Asociación Cruzada Vial

INFORME

Evaluación de la Ingeniería de Tránsito Aplicada en el Proyecto Intercambio Vial a Desnivel Benavides.

Figura 22: Plano de Diseño Geométrico – Tomo IX, página 12 del Documento de Odebrecht

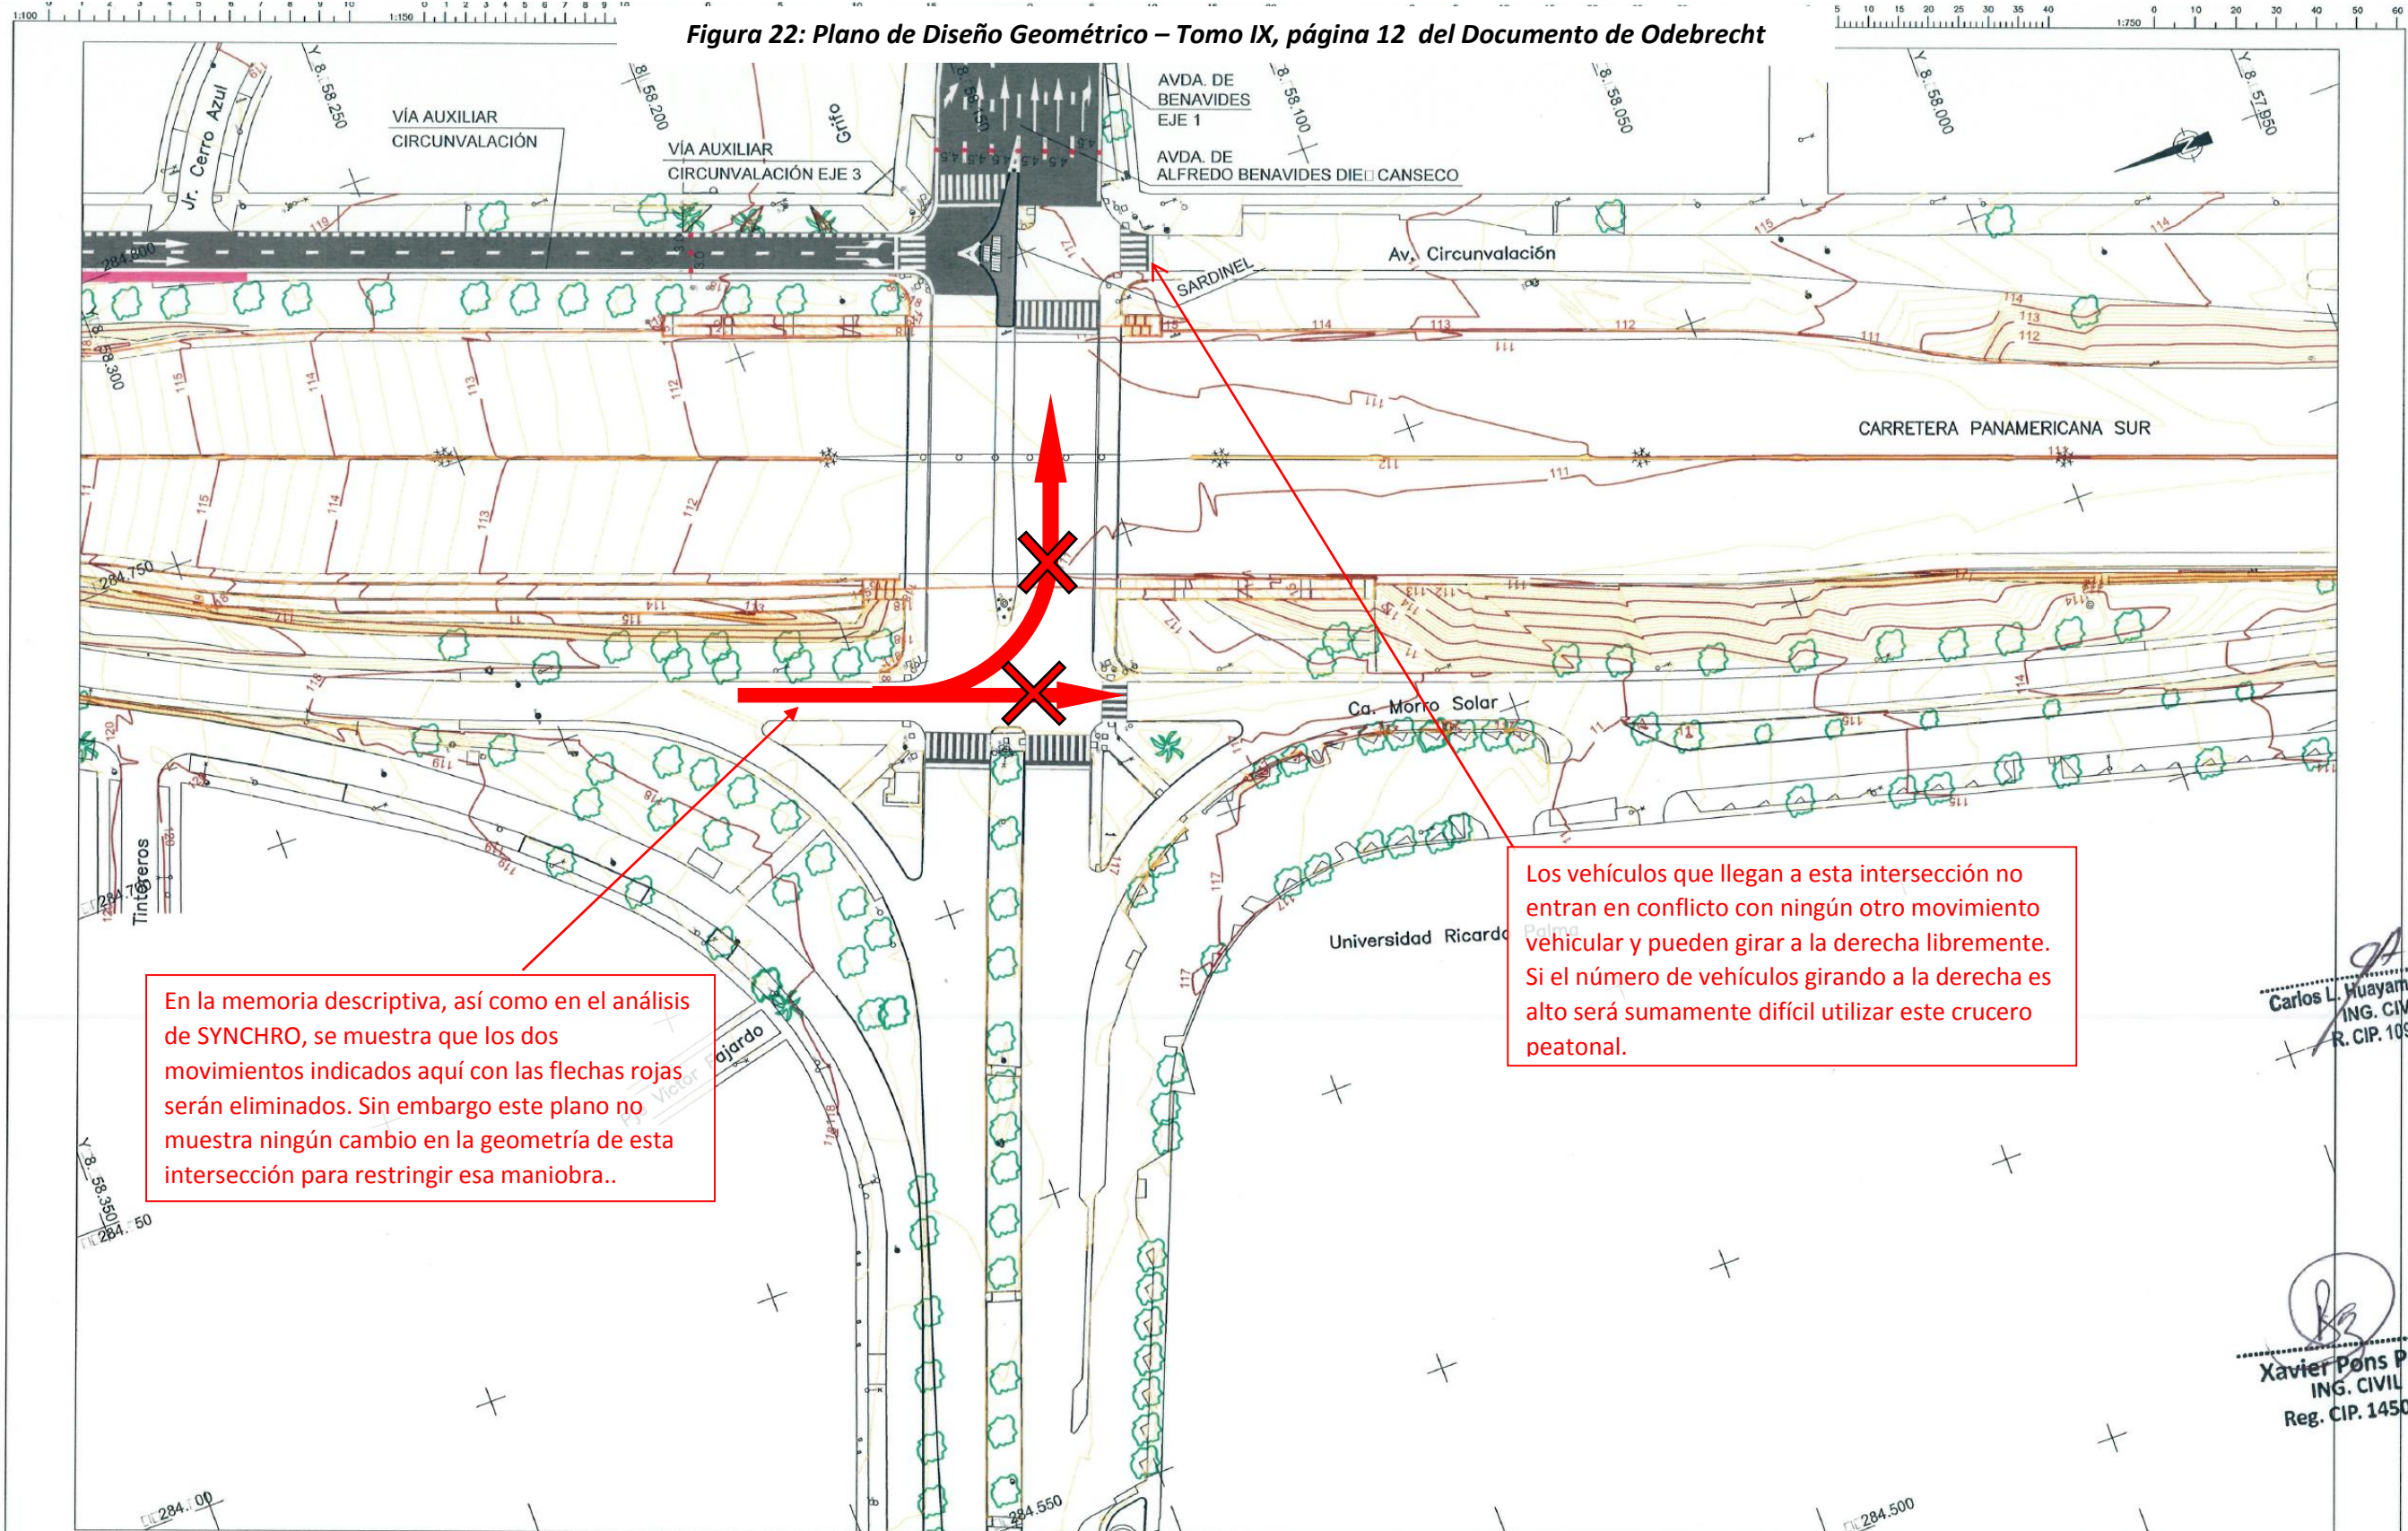
En la memoria descriptiva, así como en el análisis de SYNCHRO, se muestra que los dos movimientos indicados aquí con las flechas rojas serán eliminados. Sin embargo este plano no muestra ningún cambio en la geometría de esta intersección para restringir esa maniobra..

Los vehículos que llegan a esta intersección no entran en conflicto con ningún otro movimiento vehicular y pueden girar a la derecha libremente. Si el número de vehículos girando a la derecha es alto será sumamente difícil utilizar este cruceo peatonal.
